Tipo plano: Conjunto	Material: Los indicados	Observaciones: Protección: Clase de durabilidad media (M) y categoría de corrosividad atmosférica C3 media según ISO 12944	Peso (g):	Tolerancias dimensionales y geométricas no mostradas: ISO 2768-nk	Simbología de soldadura: ISO 2553:2014	Unidad: mm
A3	Escala: 1:10	Acabador: RAL 9005 BRILLO POLIURETANO	Rebarbar y mator aristas vivas			Tipo de proyección: 1st angle
		Nombre	Fecha	Denominación: SOP CILINDRO DESCENSO RUEDA F2701080106		Código: PDTE
		Dibujado	CRD	02/12/2020	Plano: F2701080106	Hoja: 1 de 1
		Aprobado	MFA	09/12/2020	80009498

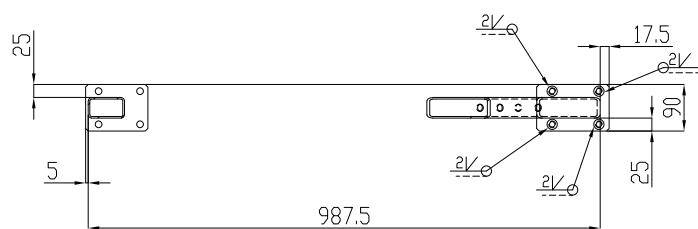
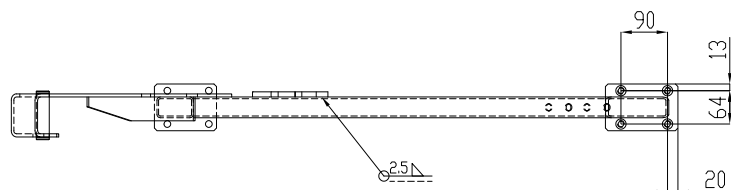
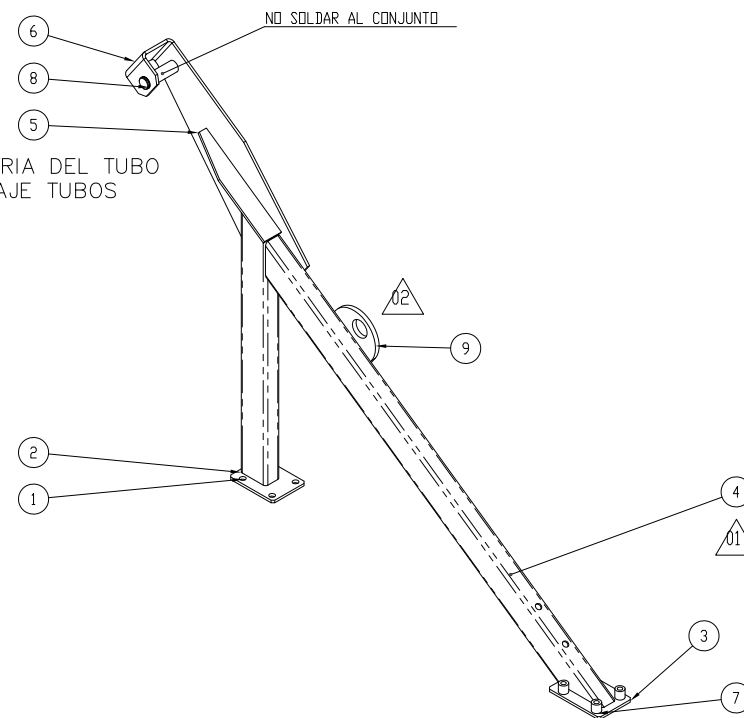
NOTA ICM
SE CAMBIAN TUBOS 70X40X3 POR 60X40X3
SE HA CAMBIADO EN PLANOS ICM LA GEOMETRIA DEL TUBO
FABRICADA PLANTILLA PARA VERIFICAR MONTAJE TUBOS
